## Regionalny Program Operacyjny Województwa Mazowieckiego na lata 2014-2020

W-2.464.1.2020. 10 D003  
dot.:D003/20

Warszawa, dnia 21.02.2020 r.

**„Budowa zachodniej obwodnicy Grodziska Mazowieckiego w ciągu drogi wojewódzkiej nr 579 odcinek od km 2+209,60 do km 9+560,51” - przewidziane do dofinansowania ze środków EFRR w ramach RPO WM na lata 2014 – 2020 – nr postępowania 003/20**

**Pytanie nr 202**

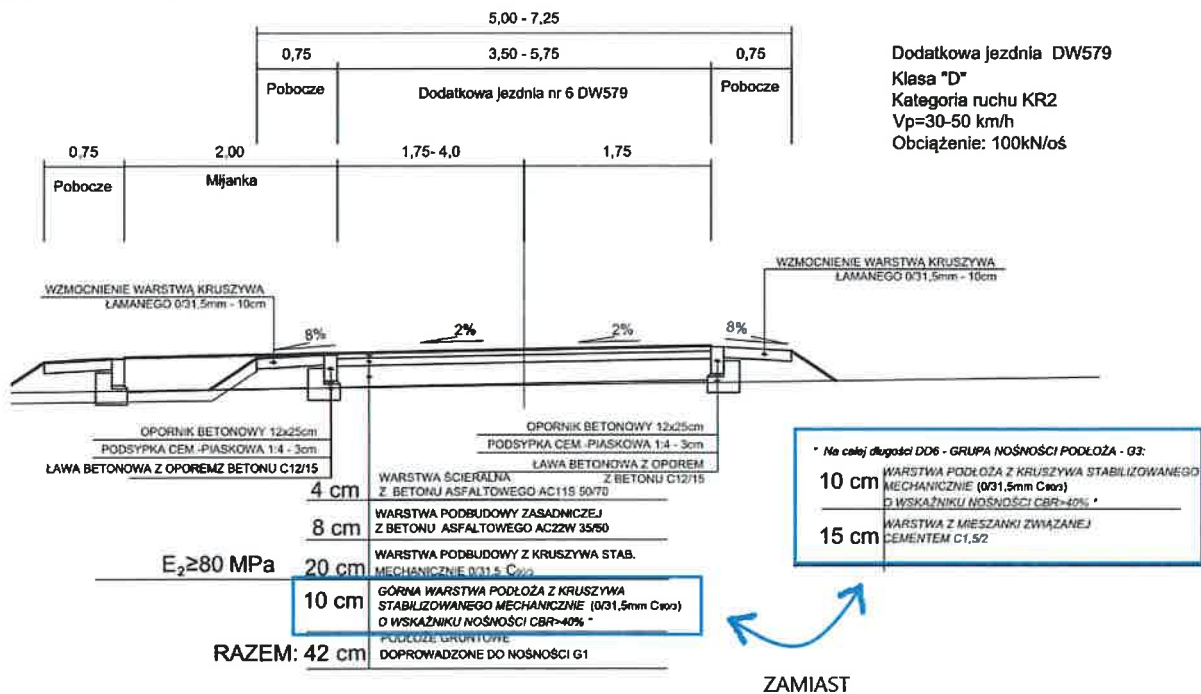
Prosimy o potwierdzenie, że rozbieżności pomiędzy Projektem Budowlanym, a Wykonawczym nie będą obciążać Wykonawcy. Prosimy o jednoznaczne potwierdzenie, że złożona oferta ma być skalkulowana zgodnie z rozwiązaniami z projektów wykonawczych.

**Pytanie nr 239**

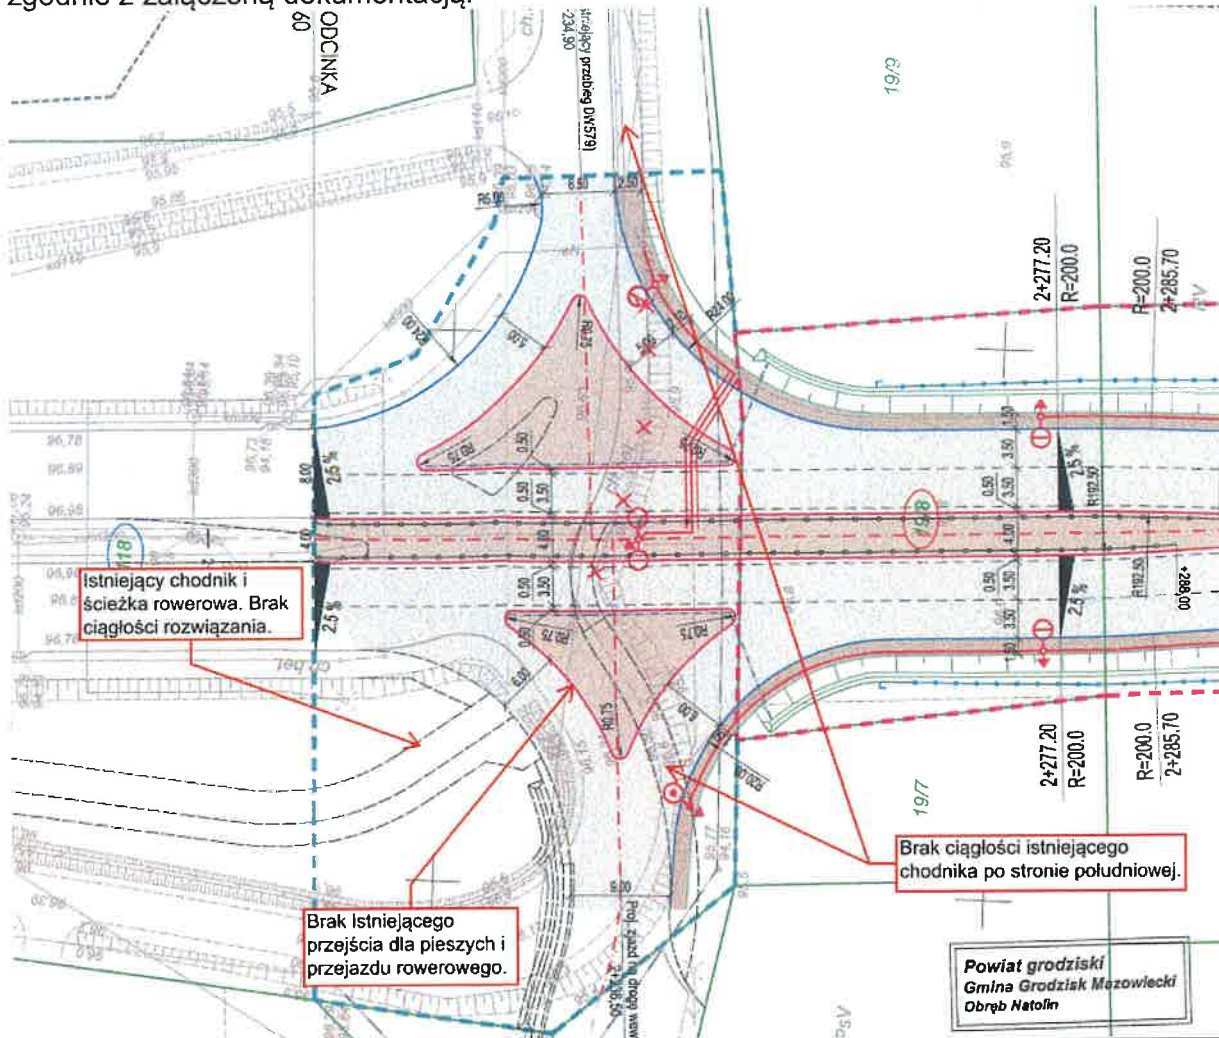
W projekcie SOR na stronie 1 na pieczęci zatwierdzającej projekt zaznaczono jako wskazane do wykonania oznakowanie poziome cienkowarstwowe, w pozostałej części projektu mowa jest o oznakowaniu grubowarstwowym. Prosimy o informację jaki rodzaj oznakowania poziomego należy wycenić o ofercie.

Należy wycenić oznakowanie poziome zgodnie z projektem tj. oznakowanie grubowarstwowe.
